Backofen mit Schublade Abdeckblech unter Anschlussklemme am Schubladengehäuse

Alle Apollo 76 x 55 cm Schubladen-Geräte

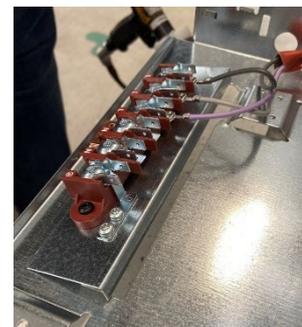
Aktuell ist es in bestimmten, nicht fachgerechten Einbausituationen möglich, mit einem Finger von unten durch das Schubladengehäuse an eine Litze zu gelangen. Dies trifft zu, wenn entgegen der Küchennorm ein Sockelunterstand von 7cm überschritten wird und der Bereich der Anschlussklemme dadurch vor der Sockelleiste liegen würde. Dadurch könnte ein Sicherheitsrisiko für den Endkunden entstehen.

In Geräte im Feld soll ein zusätzliches Abdeckblech unter die Anschlussklemme montiert werden.

- Demontage der Anschlussklemme (4 Schrauben)
- Einsetzen des Abdeckblech
- Montage der Anschlussklemme über dem Abdeckblech (180 Ncm Anzugsmoment)
- Kontrolle aller betroffenen Bauteile, insb. Anschlussklemme
